Ref.: Cumple lo ordenado respecto de Informe de medición de los ruidos, por medida provisional pre procedimental Edificio San Diego 139.

INFORME TÉCNICO DE VERIFICACIÓN DE MEDIDAS DE CONTROL DE RUIDO

EDIFICIO SAN DIEGO 139

MEDICIÓN DE EMISIÓN DE RUIDO INSPECCIÓN DE MEDIDAS DE CONTROL DE RUIDO

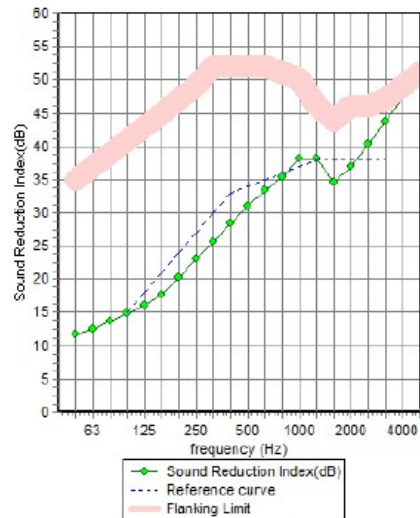
La R.E. 119/221 de la Superintendencia del Medio Ambiente, especifica una placa de OSB con densidad superficial mínima de 10 kg/m². La solución implementada corresponde a una solución de “doble pared”, con densidades superficiales menores, sin embargo como panel doble, su densidad podría ser mayor. La constructora, no indica que las variaciones respecto de las recomendaciones iniciales de la SMA hayan sido respaldadas por un estudio de un profesional competente.

A este respecto, Vibroacústica Inspección Ambiental Limitada realizó simulaciones computacionales mediante software Insul para la configuración de una plancha de OSB de 15 mm como para la especificación de la medida realizada por la constructora, como medida de verificación de la efectividad de la solución implementada. Las siguientes figuras presentan los resultados teóricos del cálculo de aislamiento acústico.

Con estas simulaciones, se puede verificar que ambas soluciones son similares en cuanto a índice de reducción acústica ponderado R_w . La solución instalada tiene un índice de reducción acústica ponderado de 33 dB versus 34 dB de la solución propuesta por la Superintendencia del Medio Ambiente. A partir de esto, la solución de taller de corte, biombos y paneles acústicos, podría cumplir con el estándar mínimo requerido.
